**Pratica ARPAE – Area Autorizzazioni e Concessioni Metropolitana n. 7712/2023**

**Istruttoria di VAS/ValSAT del Piano Urbanistico Attuativo Ambito “ASP\_AN2.4\_1” via Molino Rosso.**

**Autorità competente: Città metropolitana di Bologna (CM BO)**

**Autorità procedente: Comune di Imola**

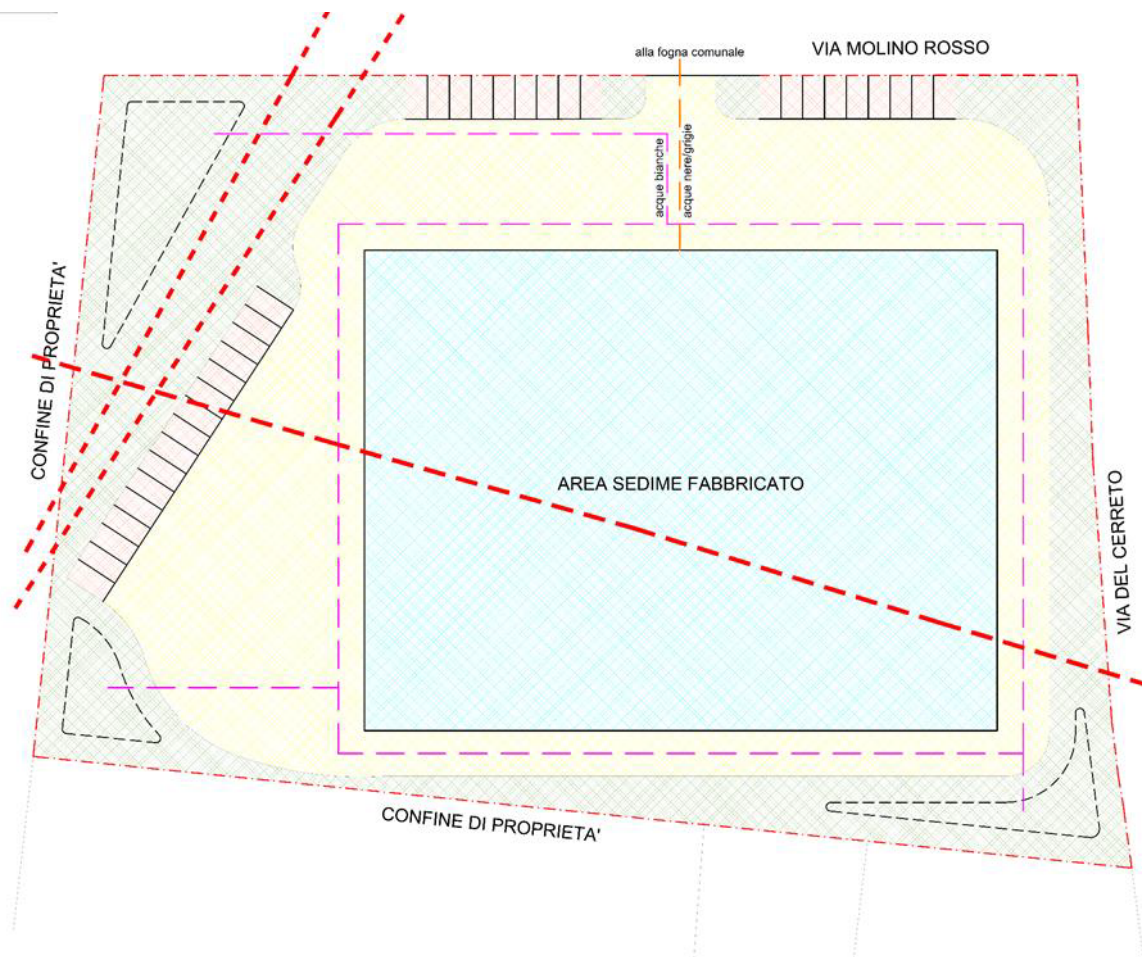
In merito alla permeabilità, sempre a causa dell'insufficiente livello di progettazione, non si può ritenere adeguato il “calcolo” teorico del 25% e la conseguente generica restituzione cartografica, ma va calcolato sulle effettive superfici di progetto e in base alle pavimentazioni e alla distribuzione del verde, tutti aspetti non ancora stabiliti e tantomeno rappresentati.

Sulle vasche di laminazione a dispersione il Consorzio ha espresso un parere parziale in attesa di ricevere gli elaborati esecutivi relativi al sistema di smaltimento delle acque meteoriche.
